ANLAGE 4

**Westfälisch-Lippischer
Landwirtschaftsverband e. V.
Kreisverband Coesfeld**

Dritte Änderung und Erweiterung des Bebauungsplanes „Wischebrink“

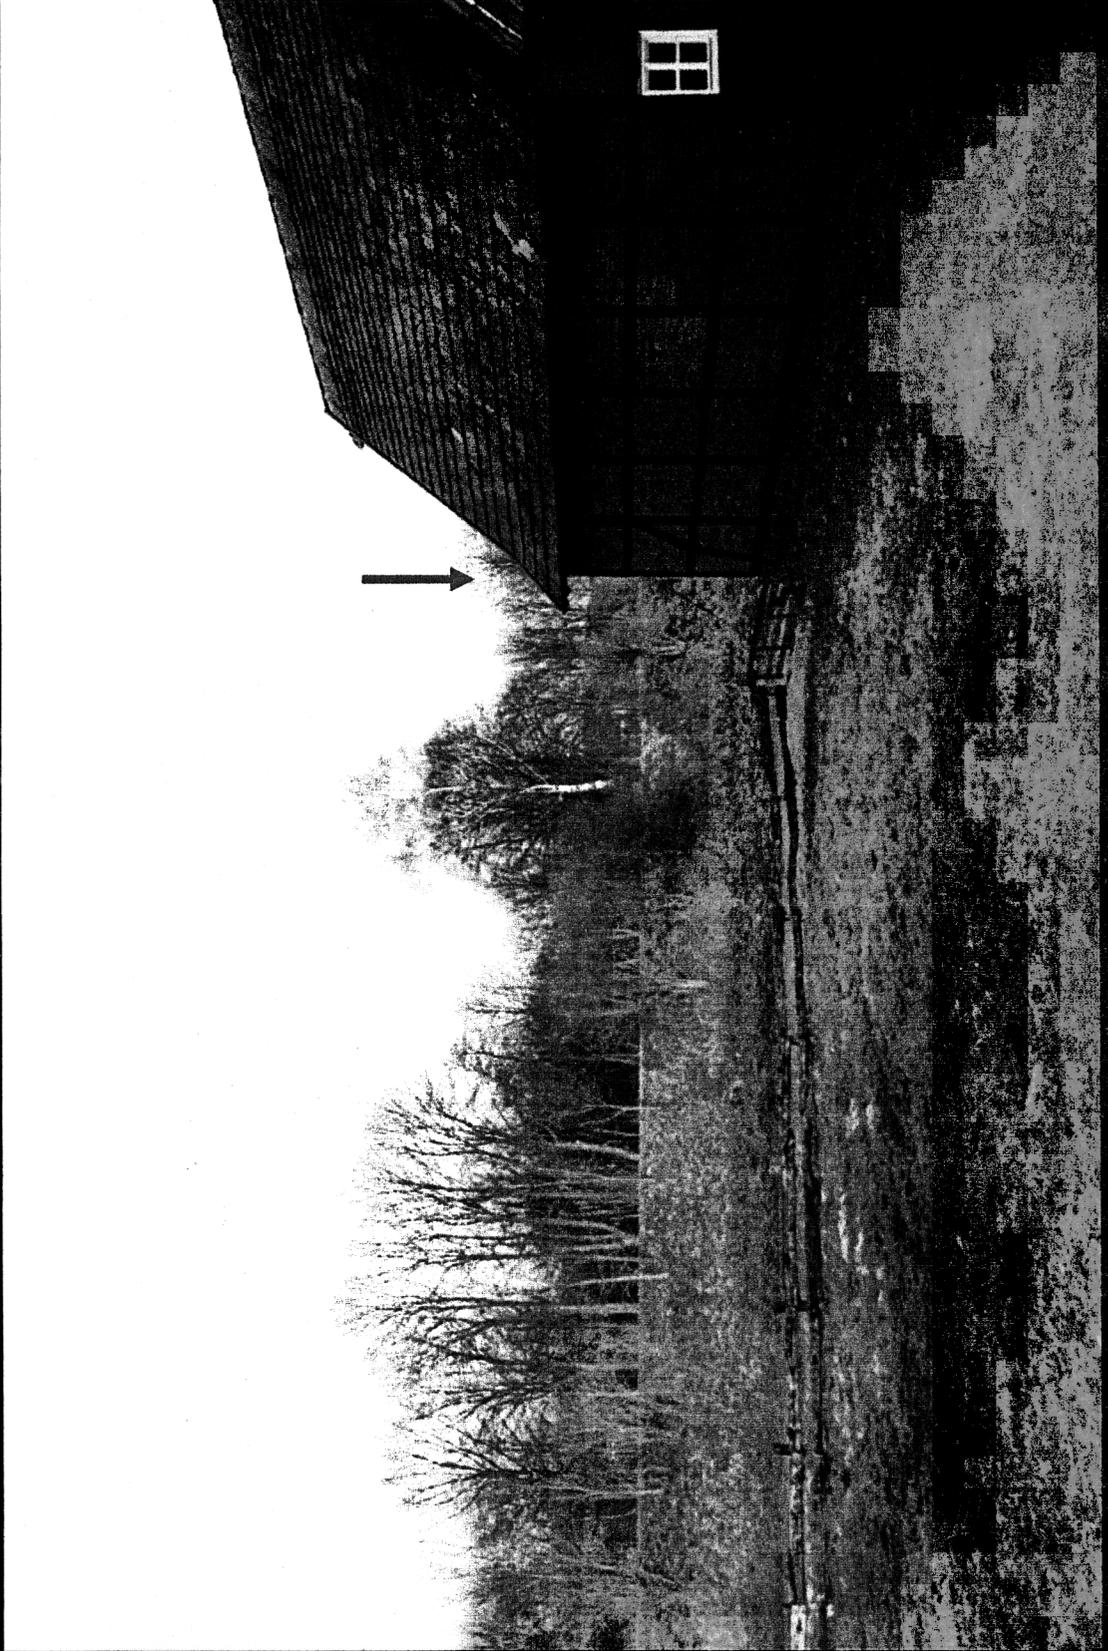
Insoweit ist auch zu berücksichtigen, dass im Rahmen des Planfeststellungsverfahrens für den Ausbau des Dortmund-Ems-Kanals der vorhandene Bewuchs beseitigt wird. In der Anlage legen wir Ihnen einige Computeranimationen vor, auf die diesbezüglich verwiesen wird. Auf Bild Nr. 29 erkennen Sie die Istsituation. Aus dem Wohnzimmerfenster schaut man auf den Böschungsbereich des Kanals mit seinem Bewuchs. Ebenso wird für die Beschreibung des Istzustandes auf die Darstellung auf dem Foto mit der lfd.-Nr. 18 verwiesen. In Bild Nr. 18 weist der rote Pfeil auf den zukünftigen Standort der Siloanlage hin.

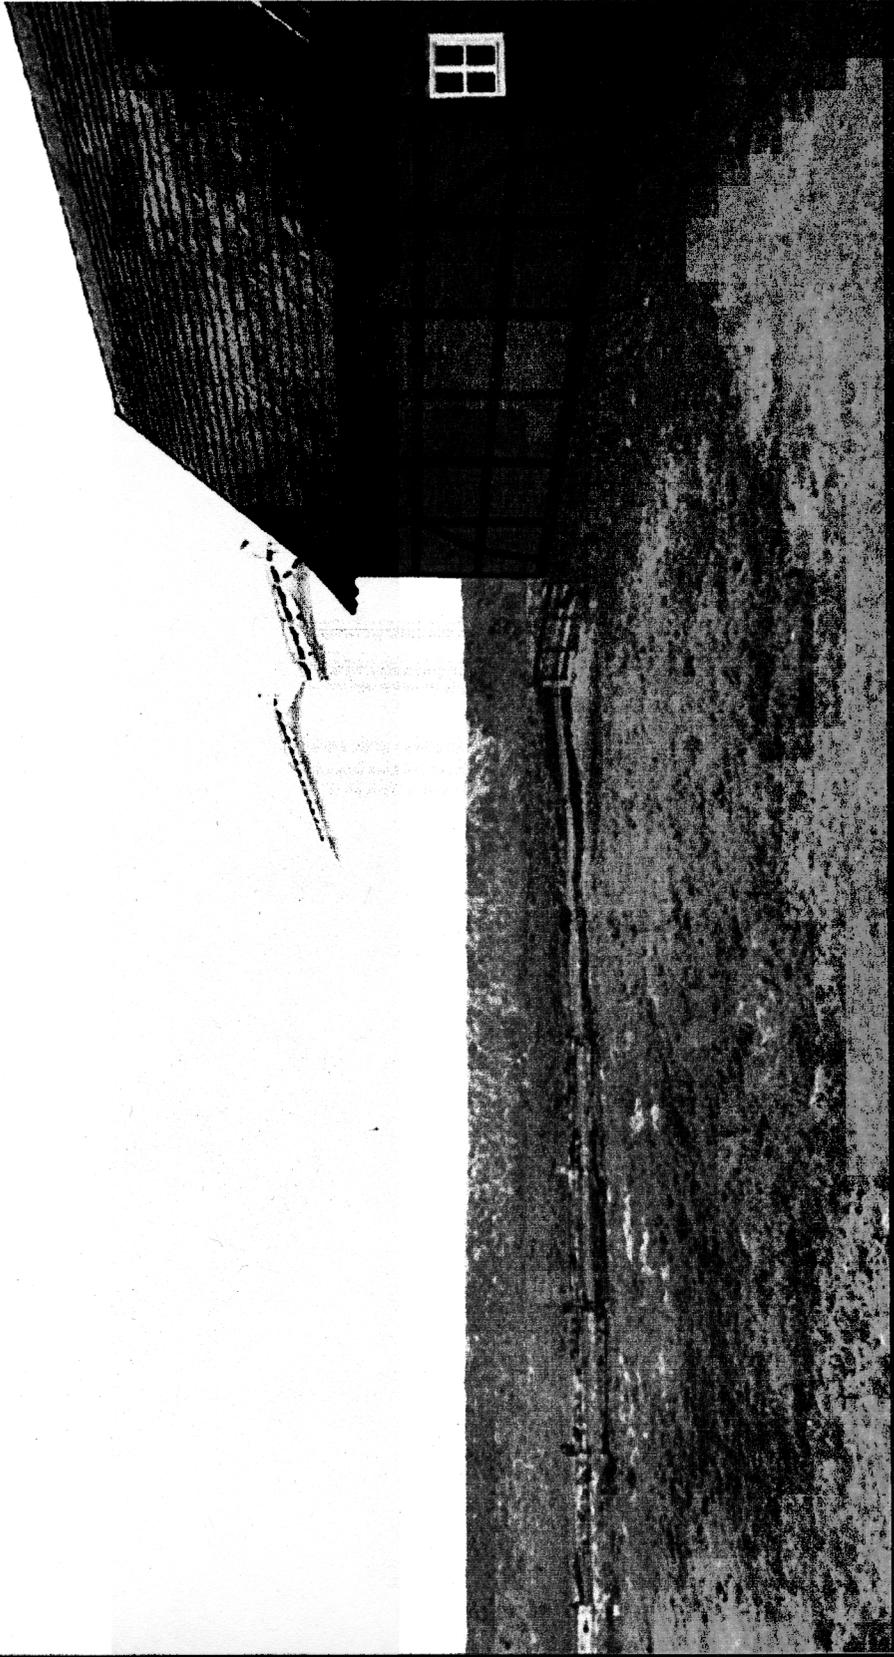
Aus der Lageskizze (Bild mit der lfd.-Nr. 11) werden die Sehfelder deutlich, wie sie trotz einer scheinbar großen Entfernung auf das Wohnhaus und die Wohnräume unseres Mitglieds einwirken.

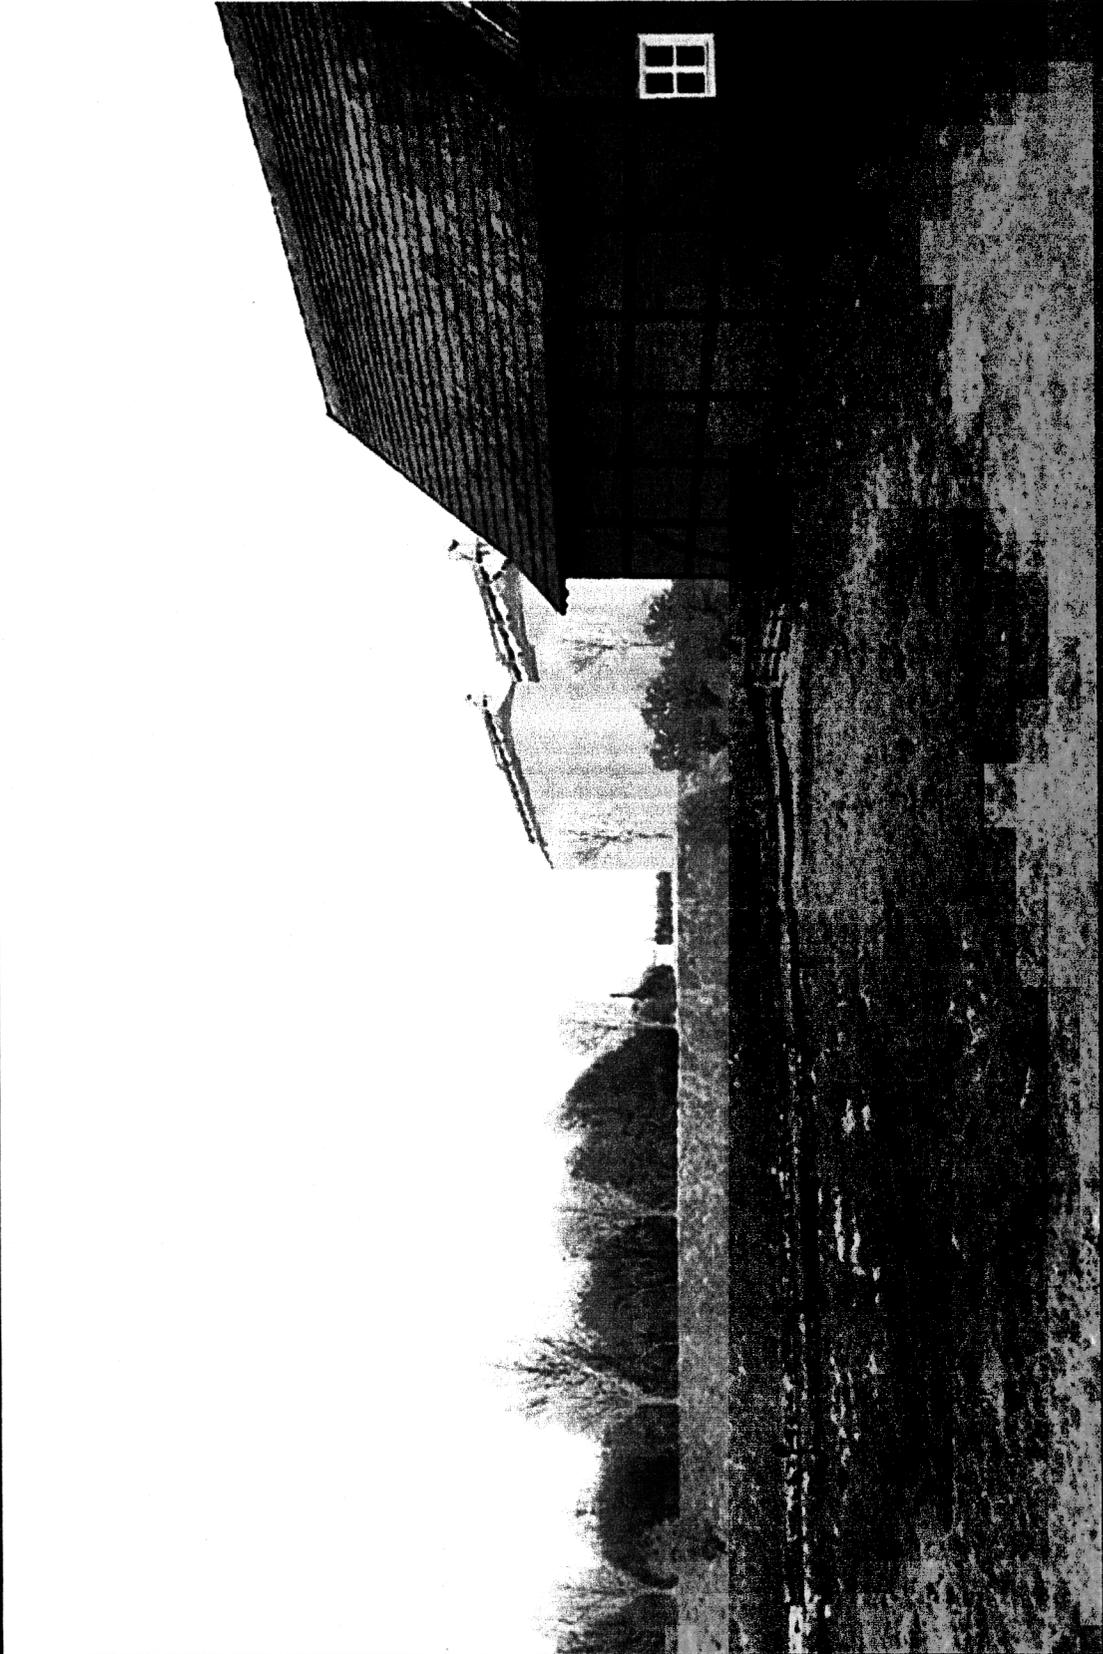
Da im Rahmen der Kanalerweiterung der Bewuchs beseitigt wird, ergibt sich ein freier Blick auf das Plangelände. Den optischen Eindruck veranschaulicht deutlich das Bild mit der laufenden Nr. 24.

Den durch die Siloanlage erdrückenden Eindruck macht besonders die Ablichtung mit der lfd.-Nr. 24 deutlich, aber auch bei einer anderen farblichen Gestaltung das Foto mit der Nr. 27. Unter Berücksichtigung der Abwandlung der textlichen und zeichnerischen Festsetzung wird angeregt und gefordert, den beschriebenen negativen Einfluss dadurch zu minimieren, dass eine maximale Bauhöhe einschließlich sämtlicher Aufbauten festgeschrieben wird. Unser Mitglied könnte eine Gesamthöhe von 27,50 Metern unter nachfolgender Bedingung akzeptieren.

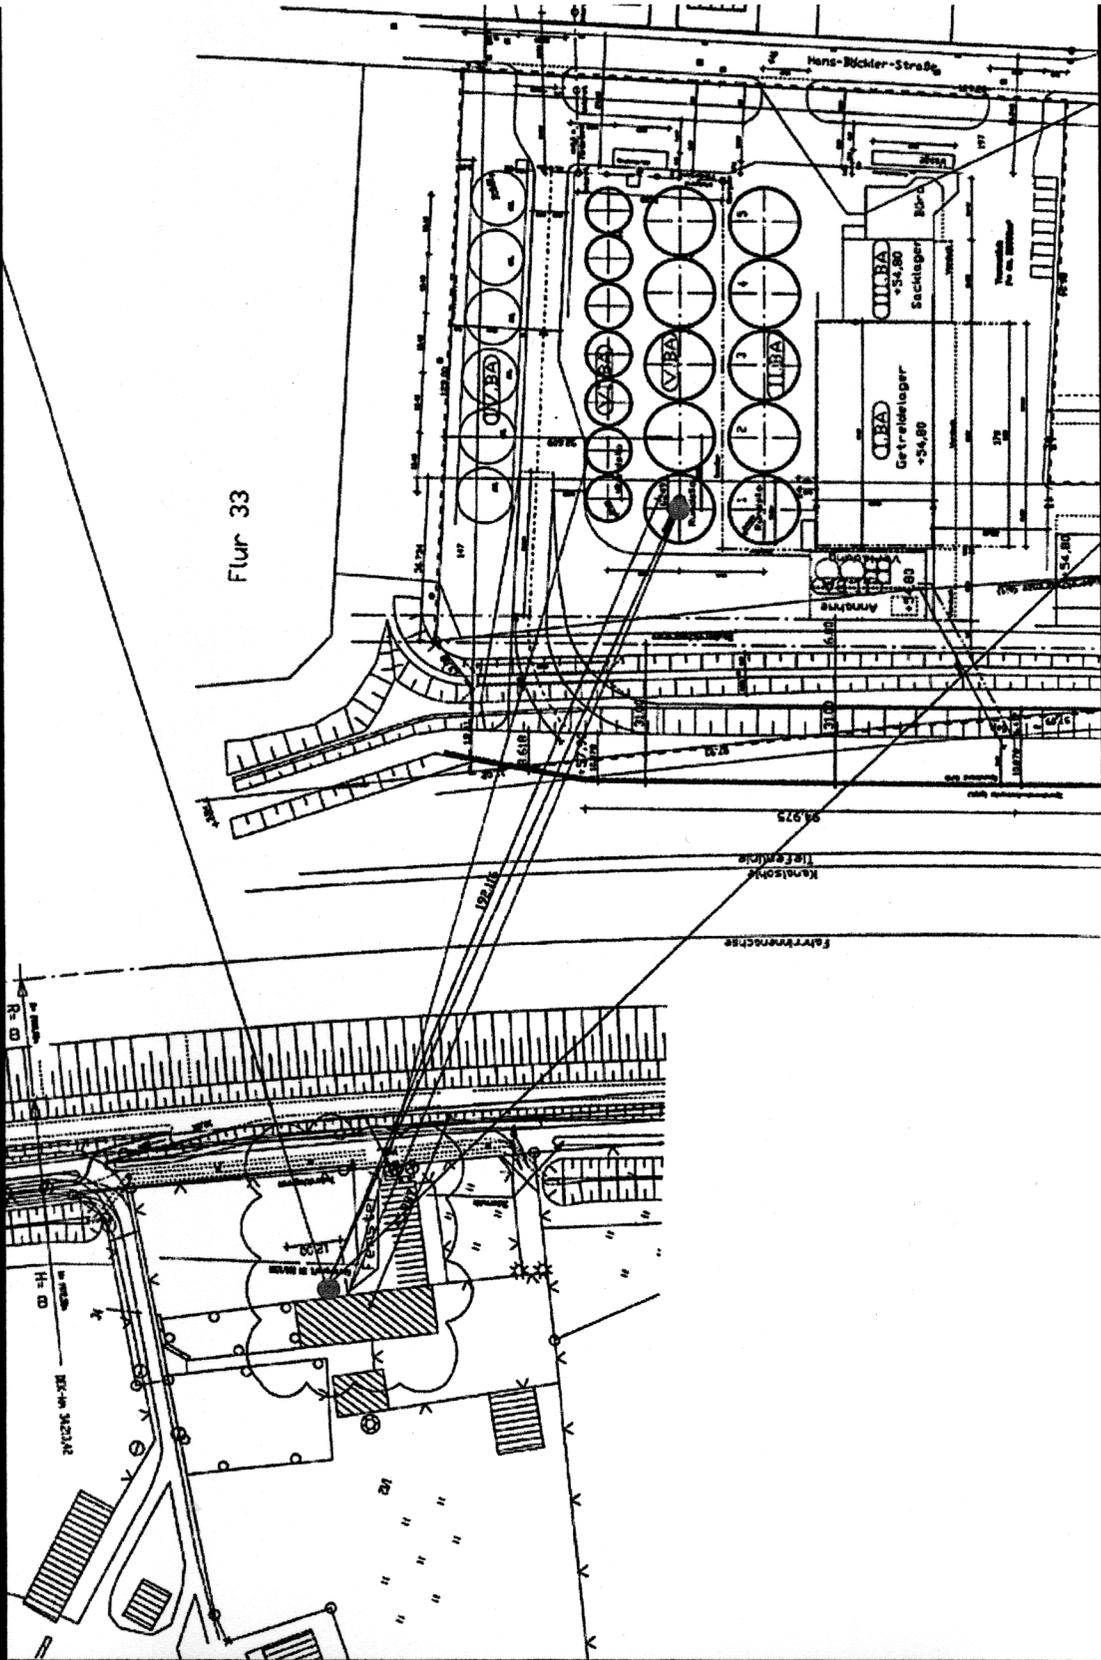
Zur Abmilderung der visuellen Beeinträchtigung und daraus folgend auch der Beeinträchtigung bzw. Minderung des Wertes des Eigentums unseres Mitglieds besteht die Bereitschaft, dem Vorhabenträger anzubieten entlang der ebenfalls auf dem Foto Nr. 27 deutlich werdenden Kante innerhalb Landschaft, eine Bepflanzung vorzunehmen. Dies müsste vorab abgesprochen werden. Eine Baumreihe aus Eichen und Linden wäre geeignet, die Nachteile abzumildern.
